SPARC Enterprise M3000/M4000/M5000/M8000/M9000 サーバ

プロダクトノート XCP 1123 版

図 6.5 マザーボードユニットの取外し

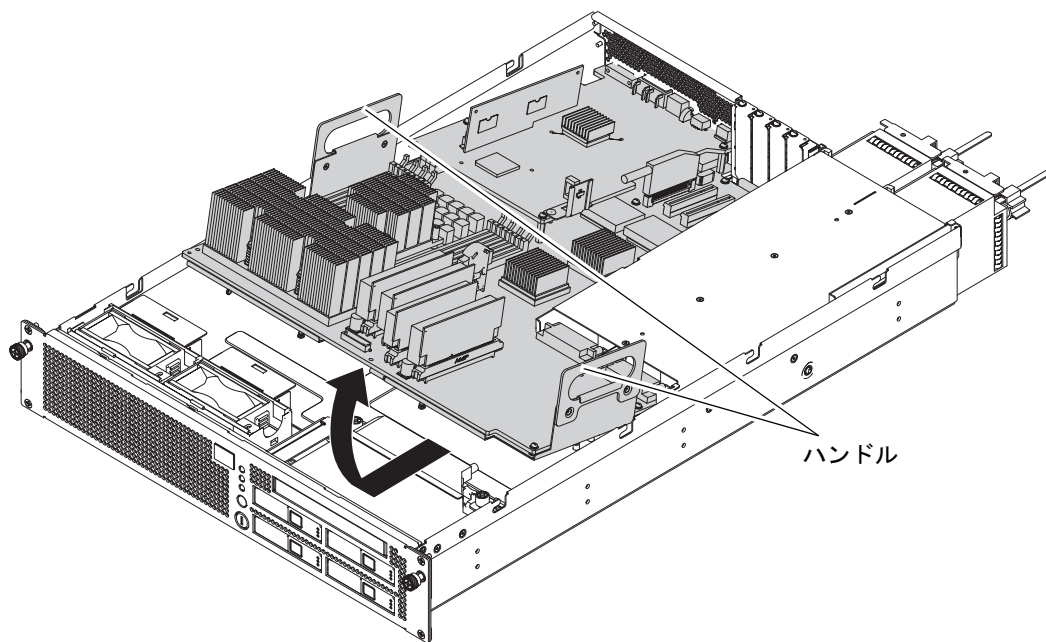
| マニュアル | ページ | 変更内容 |
|---|-----|---|
| | 6-7 | 「6.2 マザーボードユニットの取外し」の図6.5 マザーボードユニットの取外しが変更されます。詳細は「 マザーボードユニットの取外し 」を参照してください。 |

- マザーボードユニットの左右にある半透明のハンドルを持ち、手前にスライドしながら引き上げます。

図 1.13 M9000 サーバ（基本筐体）の設置エリア

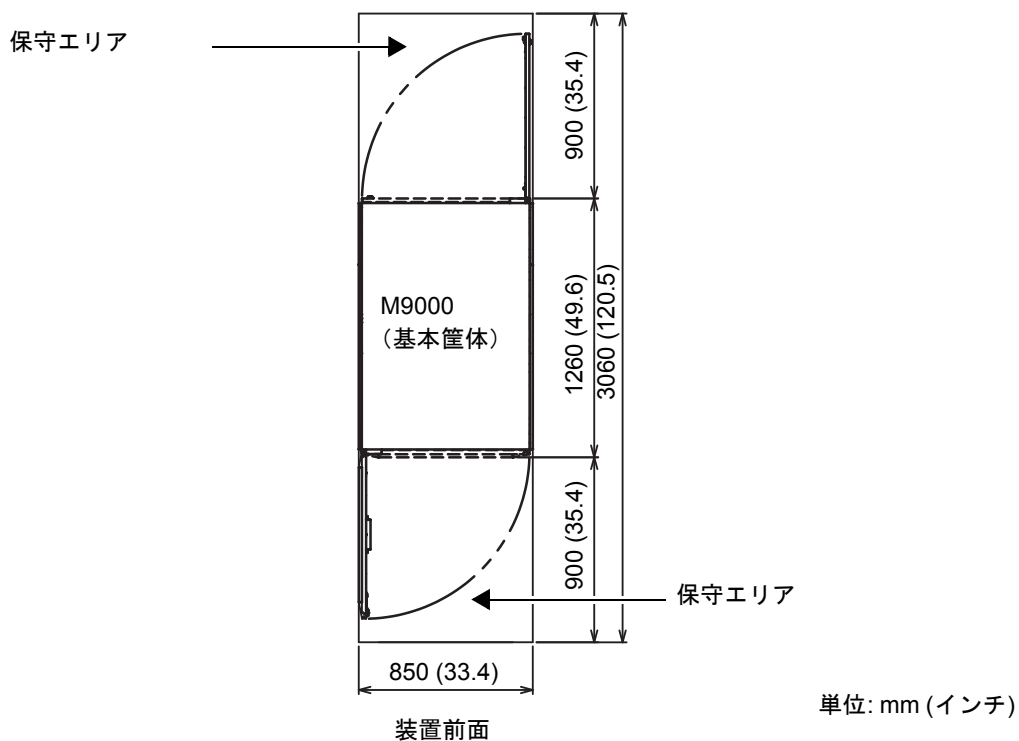
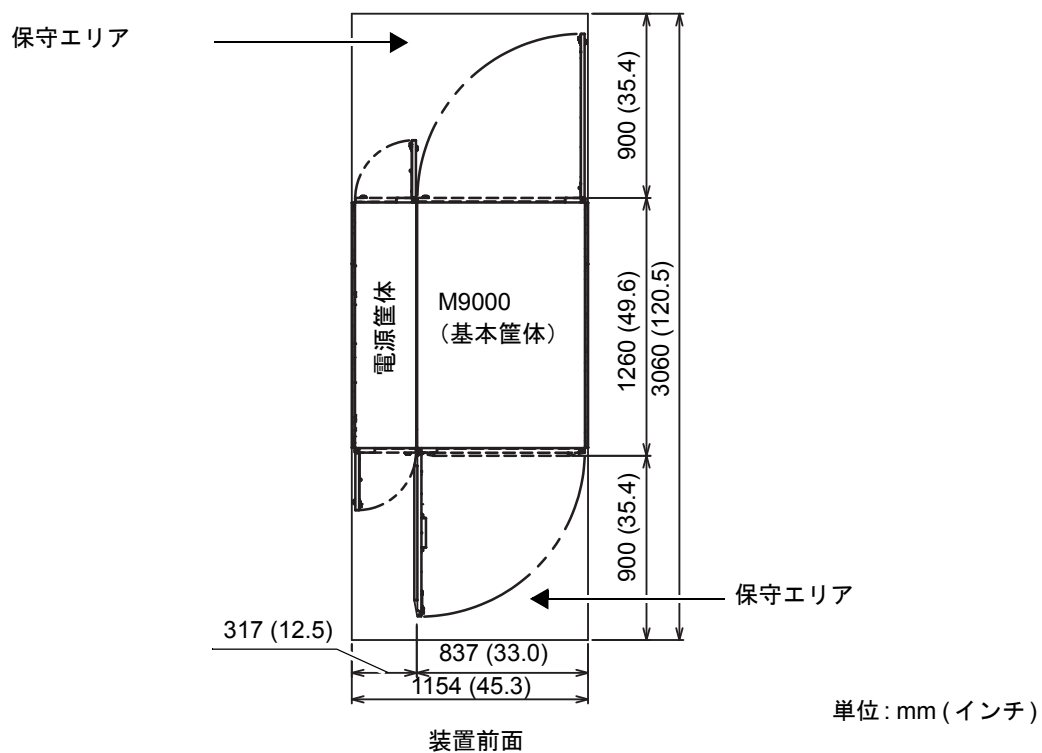
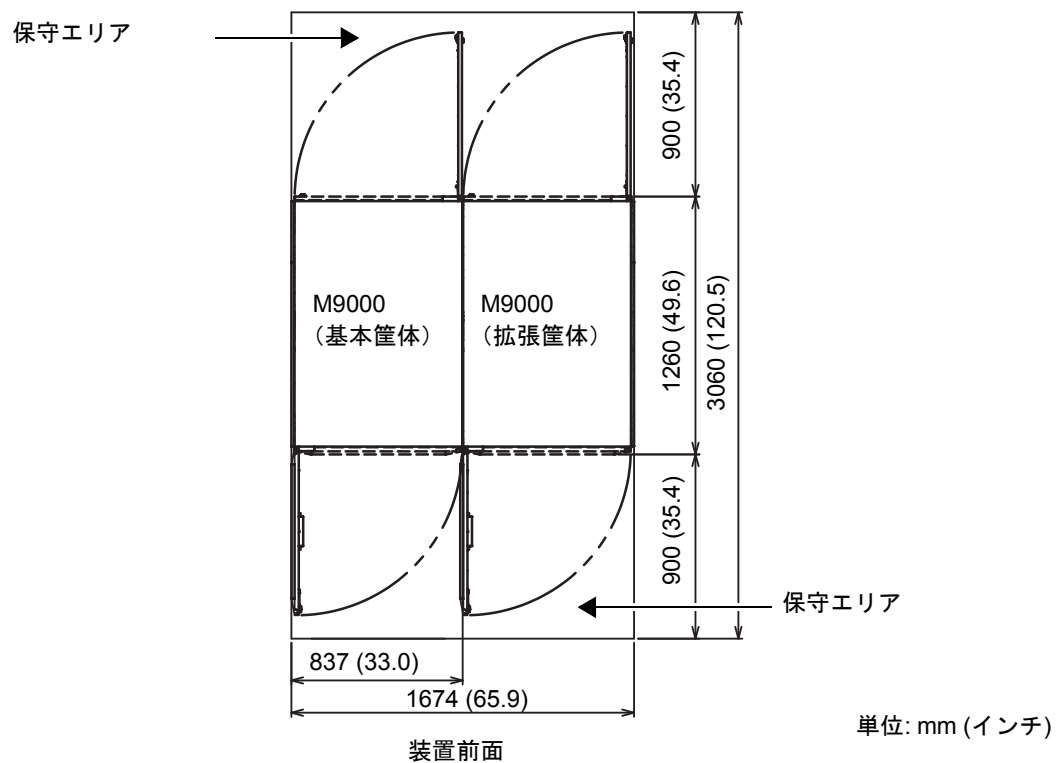
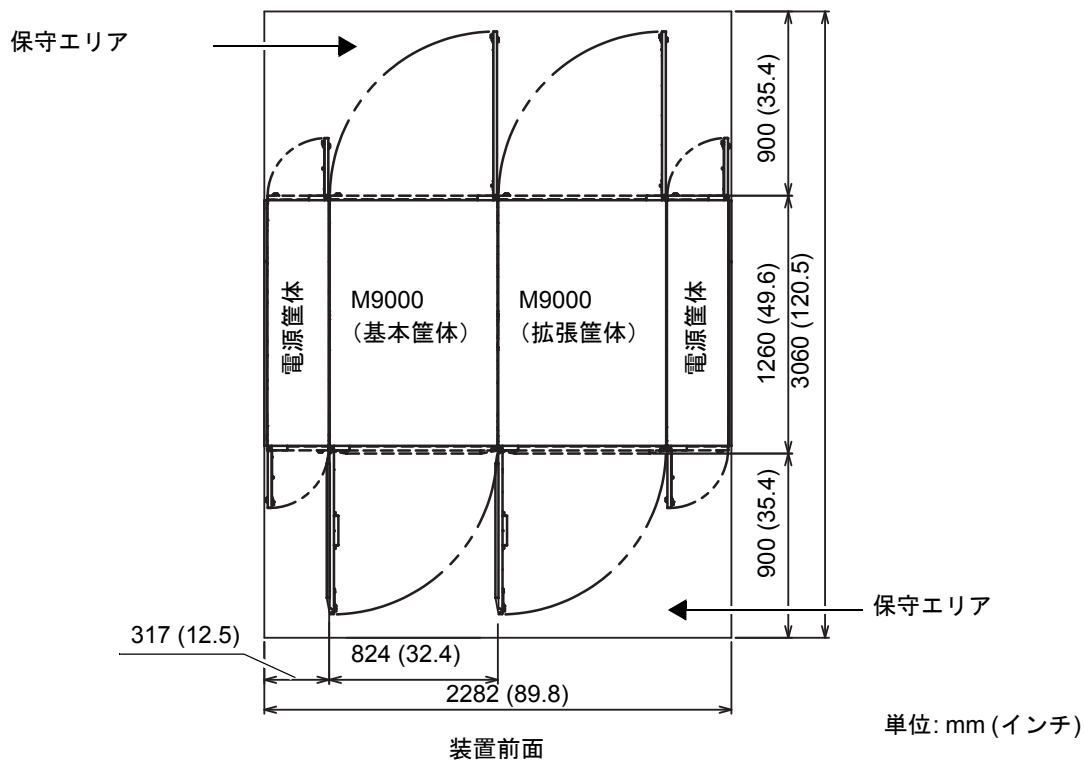
| マニュアル | ページ | 変更内容 |
|--|------|--|
| SPARC Enterprise M8000/M9000サーバ 設置計画マニュアル | 1-13 | 「1.2.4 本体装置の設置（スペース）」の図1.13から図1.16にある一部のインチ表記が訂正されます。詳細は「 M9000サーバの設置エリア 」を参照してください。 |

図 7.4 IOU の実装位置（M9000、拡張筐体付き、前面）

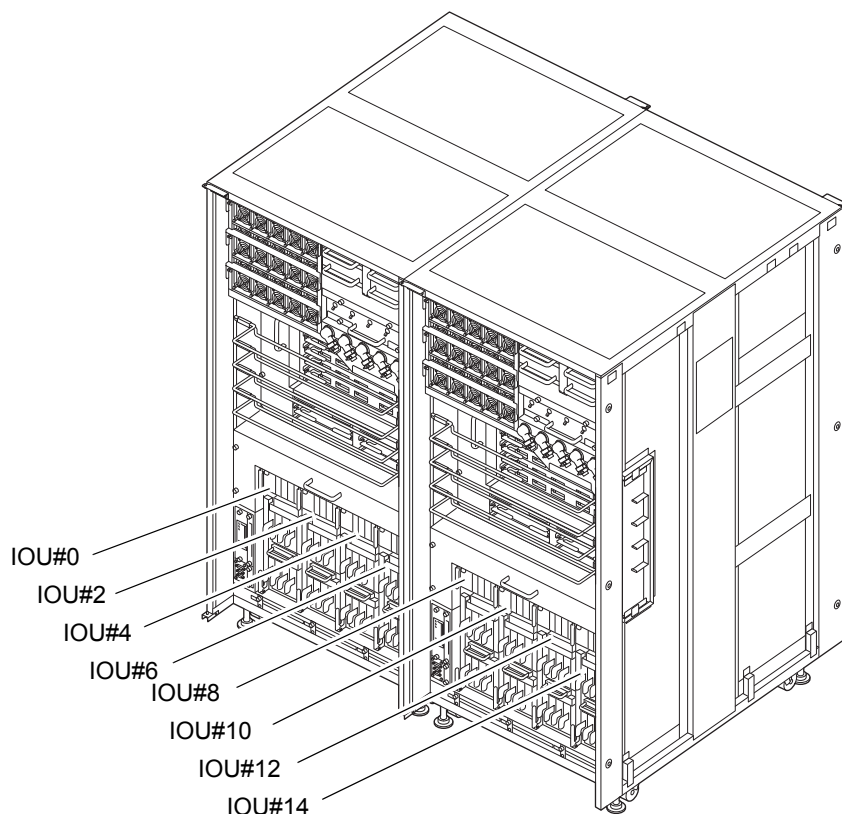
| マニュアル | ページ | 変更内容 |
|--|------|--|
| SPARC Enterprise M8000/M9000サーバ サービスマニュアル | 7-3 | 図7.4で示されているI/Oユニット（IOU）の実装位置が訂正されます。詳細は「 I/Oユニット（IOU）の実装位置 」を参照してください。 |

図7.4は、M9000 サーバ（拡張筐体付き、前面）のIOUの筐体内における実装位置を示します。
